泛源股份有限公司
PANTECH INTERNATIONAL
進料檢驗報告

NO.:Q26040704

訂單號碼	34A-0008 33A-0082-0001	供應商	☐ 客戶: ☒ 供應商:允泰											
品名	皮帶輪(小)31T	進料日期	2026 年 04 月 01 日				機種分類:							
品號	93XXBB1/A	檢驗日期	2026 年 04 月 07 日				☒ 1. ZAPAK: 93							
材質	A7075-T6	進料數	2087 pcs				☐ 2. OEM: ☐ 3. 其他:							
檢項	尺寸 規格值	NO.	1	2	3	4	5	6	7	8	9	10	測定器	判定
A	Ø19.24±0.02		19.256	19.259	19.260	19.236	19.227	19.234	19.225	19.237	19.230	19.233	T10	OK
B	10.0		10.00	10.00	10.01	10.00	10.00	10.00	10.00	10.00	10.00	10.01	T1	OK
C	▽▽▽		OK	OK	OK	OK	OK	OK	OK	OK	OK	OK	T12	OK
D	Ø6.00 +0.02/0		6.002	6.005	6.003	6.002	6.004	6.008	6.002	6.002	6.005	6.003	T11	OK
	以 T5 複驗		OK	OK	OK	OK	OK	OK	OK	OK	OK	OK	T5	OK
E	○0.02		0.008	0.015	0.012	0.013	0.011	0.011	0.014	0.010	0.010	0.011	T11	OK
F	31T		OK	OK	OK	OK	OK	OK	OK	OK	OK	OK	T11	OK
G	HRb 85° ±5°		A:89.8	A:89.6	A:90.5	A:88.8	A:90.1				平均	89.7	T8	OK
			B:90.5	B:89.2	B:90.4	B:88.2	B:89.9							
H	去毛邊處理		OK	OK	OK	OK	OK	OK	OK	OK	OK	OK	T12	OK
			OK	OK	OK	OK	OK	OK	OK	OK	OK	OK

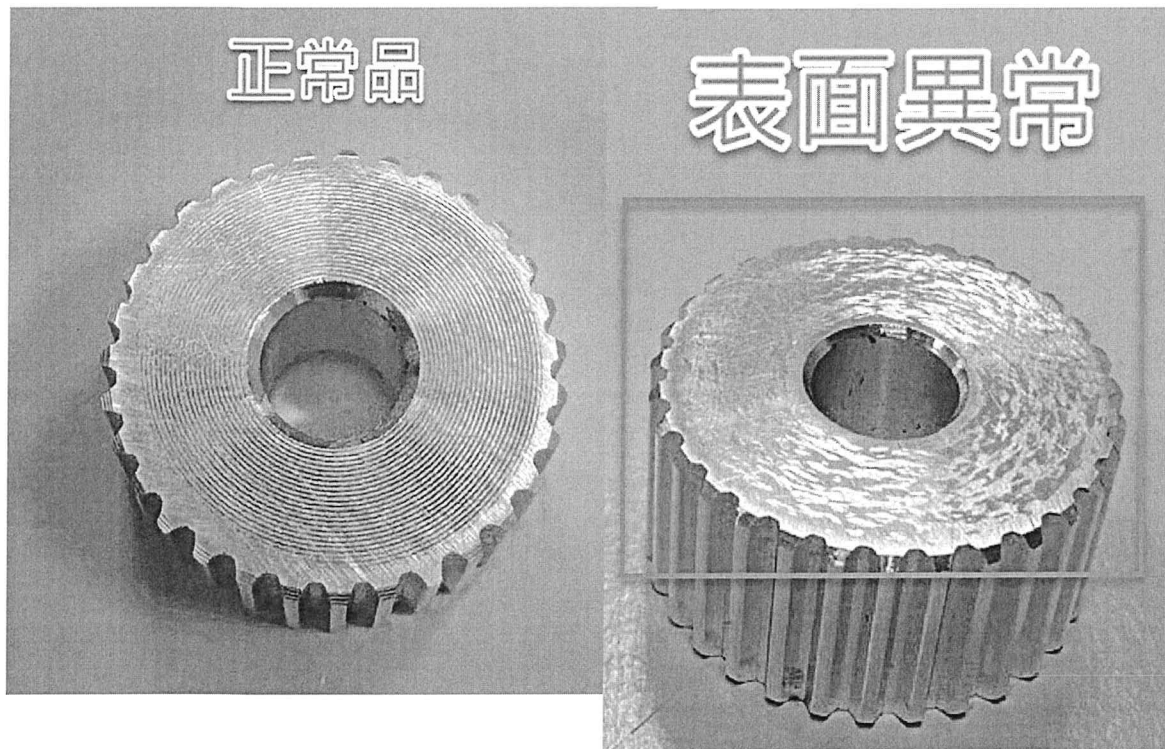
OK	OK	OK	OK	OK	OK	OK	OK	OK	OK		
			OK	OK	--									
	加抽外觀		OK	OK	OK	OK	OK	OK	OK	OK	OK	OK	T12	OK
			OK	OK	OK	OK	OK	OK	OK	OK	OK	OK		
			OK	OK	OK	OK	OK	OK	OK	OK	OK	OK		
			OK	OK	--									
檢驗水準:														
☒ MIL-STD-105E 表 AQL S-4, 0.25% ☐ ☐ ☐														
☐ 全檢. ☒ 小量抽檢: ☐ 5, ☒ 10, ☐ 30, ☐ 其他 _____ pcs														
: ☒ 32 PCS 不良數: 0 PCS 不良率: 0 %														
檢驗數: ☐ PCS 不良數: _____ PCS 不良率: _____ %														
: ☐ PCS 不良數: _____ PCS 不良率: _____ %														
			T1	游標卡尺	T2	分厘卡	T3	厚薄規	T4	檢具				
			T5	塞規	T6	高度規	T7	表面粗糙儀	T8	硬度計				
			T9	2.5 次元	T10	投影機	T11	影像量測儀	T12	其他				
			判定: ☒ 合格. ☐ 特採. ☐ 拒收.											
備註: 檢驗時間: 11:10~14:00 共 110 分。 H 項此為自主加驗, AQL 已解除列管。			IOC反應表面有異跡現象, 56 例: 8/54P, 已通知允泰改善 TKS, 樣品在 8/56 允泰回覆內容如附件。

@May wu 吳小姐, 我司在進料檢驗時, 發現車削面異常, 異常比...

關於 93XXBB1 皮帶齒輪，
外觀異常，昨日廠內了解原因分析，我
司在處理滾齒毛邊製程過程中，使用
1000番砂紙手工清除毛邊，會呈現正常
品磨痕，
了解外觀不良廠內使用到250番砂清除
毛邊，導致平面磨痕過粗。

改善方式：加工製程表單追加使用1000
番砂紙清除毛邊，

清除毛邊製程中，
品管抽驗檢查比例增加，
